Der Automobilzulieferer Elring hat die Beschichtung der Ventildeckeldichtung 638.901 überarbeitet und mit dem neu entwickelten Dichtungswerkstoff EWP 407 ersetzt.

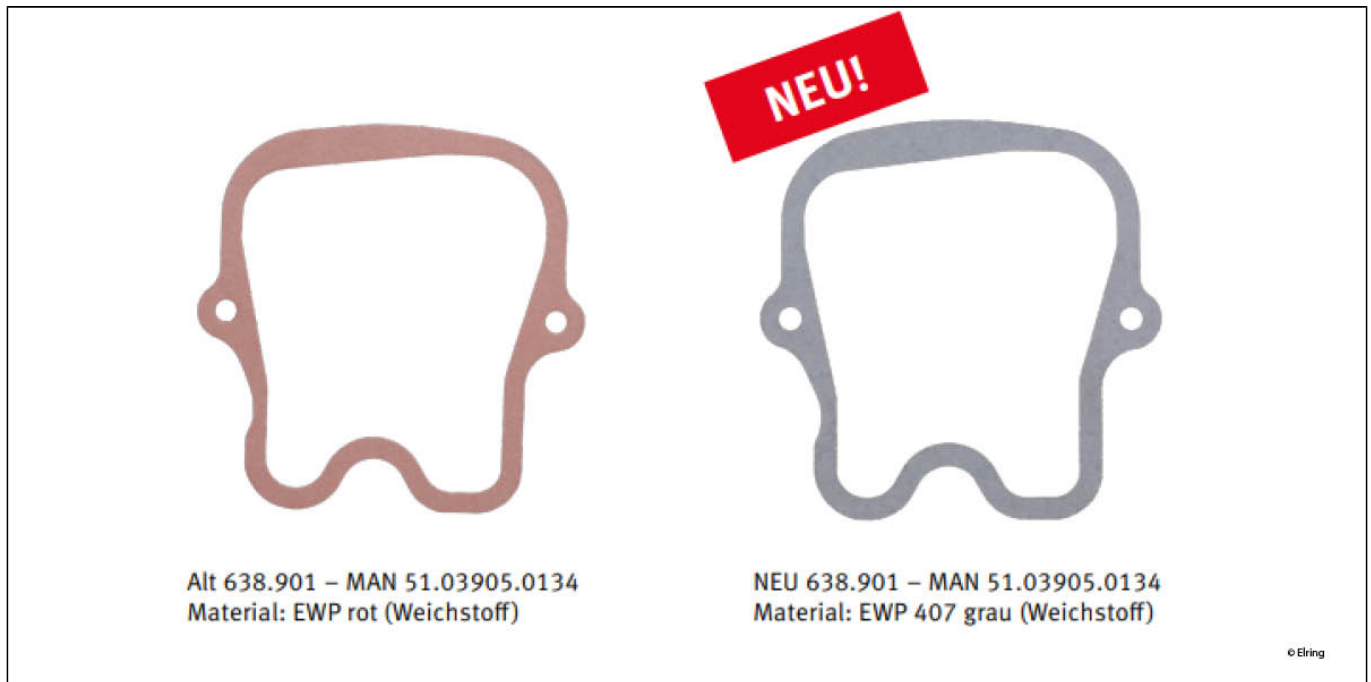
Die Kompressibilität des neuen Werkstoffs ist ähnlich wie beim Vorgänger, hat aber zusätzlich eine PTFE-Beschichtung mit antihaftenden Eigenschaften. Das erleichtert die Demontage; auch eine Reinigung der Dichtfläche ist kaum mehr nötig. Das neue Material ist sehr gut beständig gegen Öle und Kraftstoffe und hat eine hervorragende Abdichtfähigkeit – auch bei ungünstigen Abständen der Schraublöcher. Zudem ist die neue Ventildeckeldichtung jetzt nicht mehr rot, sondern wird in Grau geliefert – selbstverständlich in bester Elring OE-Qualität.
